ADENDA EXTRAORDINARIA ESTUDIO DE IMPACTO AMBIENTAL

PROYECTO MINERO ARQUEROS

**ADENDA EXTRAORDINARIA
RESPUESTAS AL INFORME CONSOLIDADO DE SOLICITUD DE ACLARACIONES,
RECTIFICACIONES Y/O AMPLIACIONES (ICSARA) COMPLEMENTARIO AL EIA DEL
“PROYECTO MINERO ARQUEROS”**

El presente documento contiene las respuestas de Compañía Minera Arqueros, al ICSARA Extraordinario del “Proyecto Minero Arqueros” en adelante “el Proyecto”, emitido por el Servicio de Evaluación Ambiental de la Región de Coquimbo el 27 de julio de 2022.

Figura 50.1. Zona de percepción de tronadura y receptores

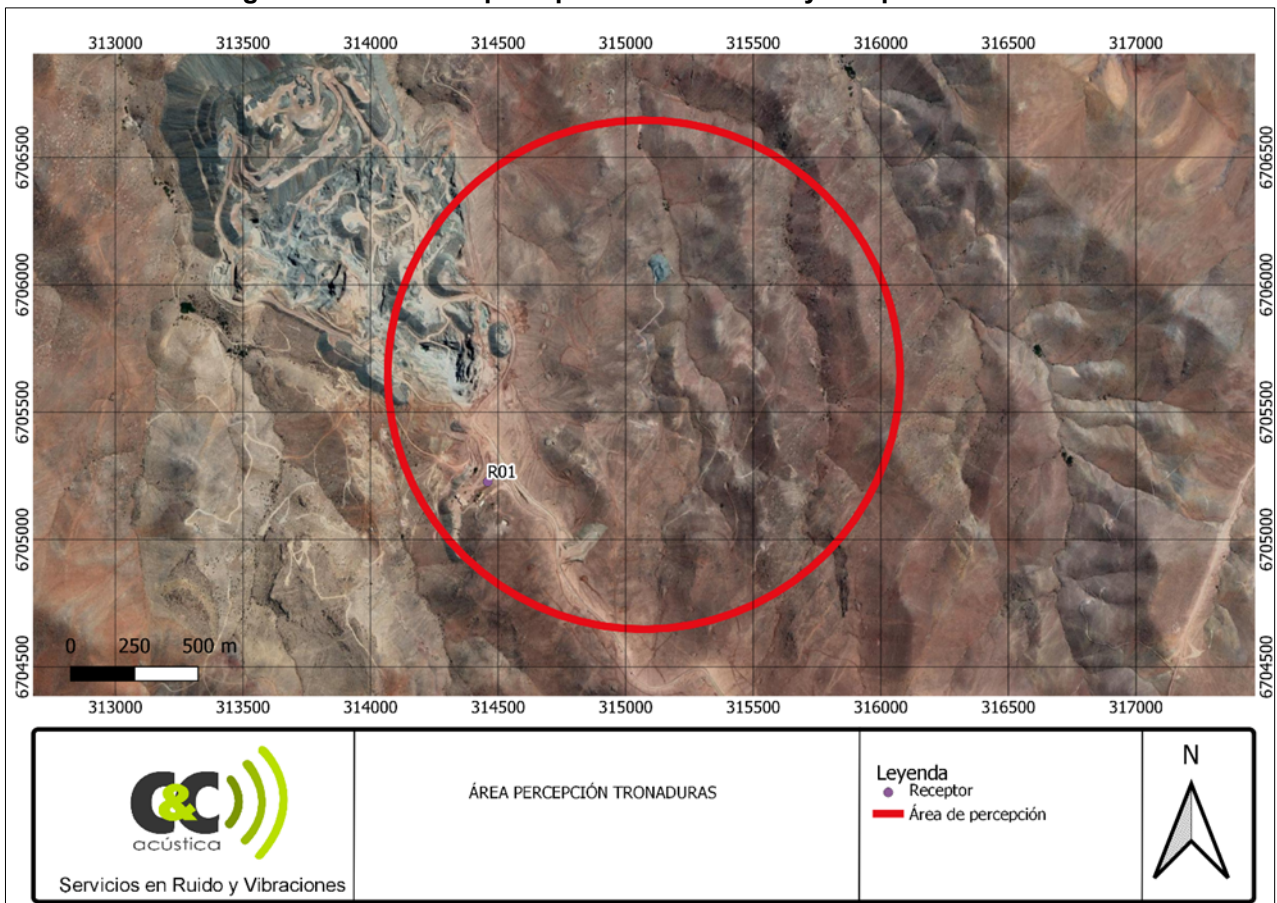
5.1.4 Respecto a lo señalado en la respuesta ID 156 de la Adenda Complementaria del EIA, se solicita complementar con lo siguiente:

Respecto al lugar geográfico hasta donde las emisiones serán percibidas, al ser subjetiva¹⁸ la percepción, se establecerá como área de percepción hasta donde los niveles por la tronadura alcanzarán los 120 dB(L), correspondiente a un radio de 1,1 km, tal como se muestra en la figura a continuación:
